Oggetto: [ID_VIP 8092] Istanza per il rilascio del provvedimento unico in materia ambientale ai sensi dell'art. 27 del D.Lgs. 152/2006 relativa al progetto per realizzazione di un impianto eolico, denominato "Montemilone Wind", composto da n. 11 aerogeneratori di potenza nominale pari a 6 MW, per una potenza complessiva di 66 MW, e delle relative opere di connessione alla RTN, da realizzarsi nel Comune di Montemilone (PZ) (il "Progetto" e/o l'"Impianto").

Proponente: Enel Green Power Solar Energy S.r.l.

- **Riscontro richieste informale da parte della Soprintendenza Archeologica, bella arti e paesaggio della Basilicata durante la seduta della conferenza di servizi del 28/02/2023;**
- **Riscontro nota 0046384.U.27-02-23 – Ufficio difesa del Suolo, Geologia ed Attività Estrattive (pervenuta durante la seduta della conferenza di servizi del 28/02/2023);**

- **Controdeduzioni nota 0006341.U.28-02-2023 – Ufficio Pianificazione Territoriale e Paesaggio della Regione Basilicata.**

Fig.1 Inquadramento Vincolistico e analisi delle Aree Contermini
L.R. N°54/2015 - Beni Paesaggistici - Laghi ed Invasi Artificiali - Fiumi, Torrenti e Corsi d'acqua
(Fonte: elaborato GRE.EEC.D.26.IT.W.15438.00.046.00)

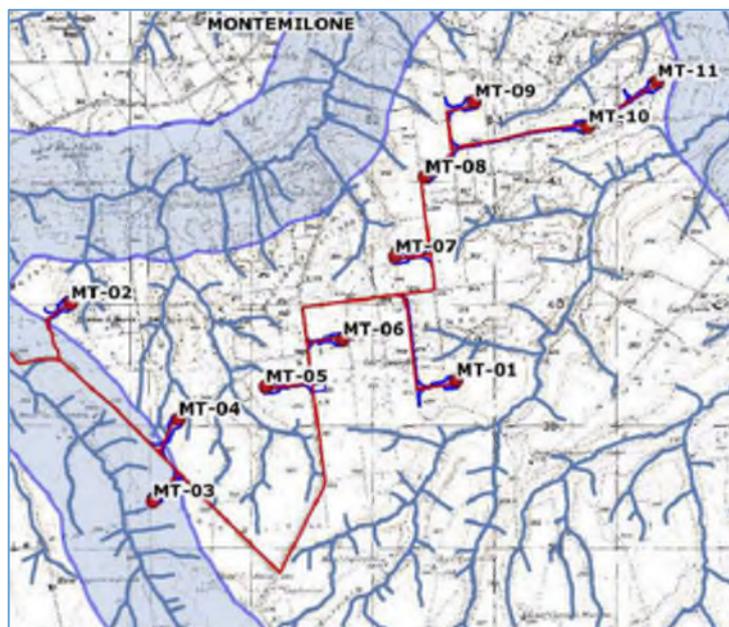
“Gli aerogeneratori MT03-MT04 ricadono nel buffer dei 500 m dei corsi d'acqua precisamente “Vallone il Loconcello-Vallone S.Maria” tutelato ex lege come fiume o torrente; L'impianto si configura con interferenze alle aree vincolate ‘ ‘ ope legis ‘ ‘ ai sensi dell'art.142 del Dlgs n.42/2004 e s.m.i. “

In merito all'affermazione da parte dell'interferenza che gli aerogeneratori MT03 e MT04, che porterebbe a indurre un aggravio delle interferenze rispetto alle aree prescrittive definite dalla L.R.54/2015, si intende precisare che è il solo aerogeneratore MT03 a ricadere nel buffer dei 500 m, mentre in riferimento all'aerogeneratore MT04 l'osservazione risulta inesatta.

Infatti, come si può osservare in Figura 1, che richiama l'elaborato cartografico GRE.EEC.D.26.IT.W.15438.00.046.00, l'aerogeneratore MT04 non interferisce con il buffer prescrittivo individuato dalla L.R.54/2015.

Fig.3 Inquadramento vincolistico e Analisi delle Aree Contermini Aree Tutate ai sensi del D.Lgs. 42/2004 Beni paesaggistici - Boschi
(Fonte: elaborato GRE.EEC.D.26.IT.W.15438.00.040.00)

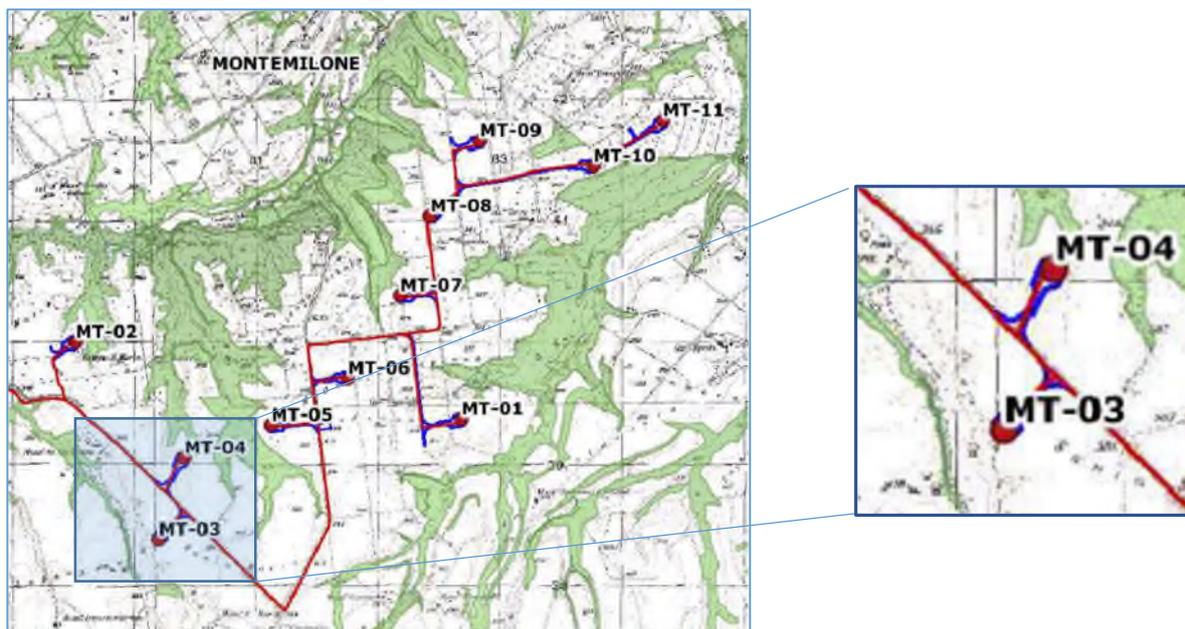
Il cavidotto di collegamento tra le macchine MT04 e MT05 attraversano aree boscate (Dlgs n.42/2004 art.142, comma 1, lett.g)

Come riscontrabile nell'elaborato grafico di progetto GRE.EEC.D.26.IT.W.15438.00.040.00, nella Relazione Paesaggistica e nello Studio di impatto ambientale il Progetto, con l'impianto e le opere connesse, non interferisce con i beni tutelati ai sensi del D.Lgs. 42/04, art. 142, comma 1 lett. g). In particolare, il cavidotto risulta nella sua interezza esterno rispetto alle aree boscate (cfr Figura 3) e pertanto non interferente con tali aree vincolate paesaggisticamente, compreso il succitato tratto tra gli aerogeneratori MT04 e MT05.

Fig.4 Verifica requisiti di progettazione de PIEAR – App. A
(Fonte: Relazione Paesaggistica - GRE.EEC.D.25.IT.W.15438.00.035)

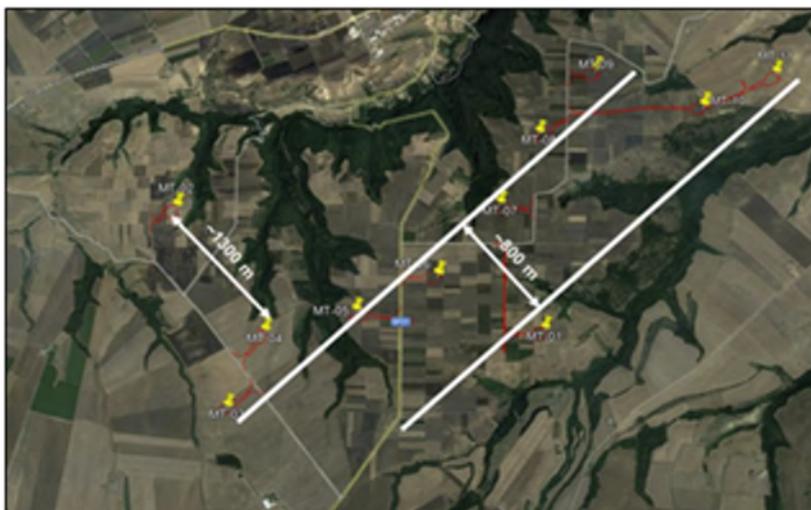
3c) Controdeduzioni all'osservazione dell'Ufficio Pianificazione Territoriale e Paesaggio della Regione Basilicata rilasciata con nota n. 06341 del 28/02/2023: *"l'impianto presenta una disposizione non lineare tale da creare un effetto selva che sommandosi ad altri parchi eolici già autorizzati crea un forte impatto negativo tale da alterare in maniera significativa il territorio"*

Nel caso specifico del Progetto, gli aerogeneratori più vicini fra loro sono MT10 e MT11, disposti ad una distanza pari a 680 m.

Inoltre, la dorsale principale, costituita da una fila di sette aerogeneratori (i.e., MT03, MT04, MT05, MT06, MT07, MT08 e MT09), risulta in configurazione sfalsata rispetto alla fila parallela composta da tre aerogeneratori (MT01, MT10 e MT11) ad una distanza, nella direzione prevalente del vento, pari a circa 800 m, e, pertanto, superiore ai succitati tre diametri di rotore (510 m). L'aerogeneratore MT02 si trova allineato alla MT04 nella direzione prevalente del vento ad una distanza pari a circa 1.300 m e, pertanto, superiore a sei diametri di rotore (1.020 m).
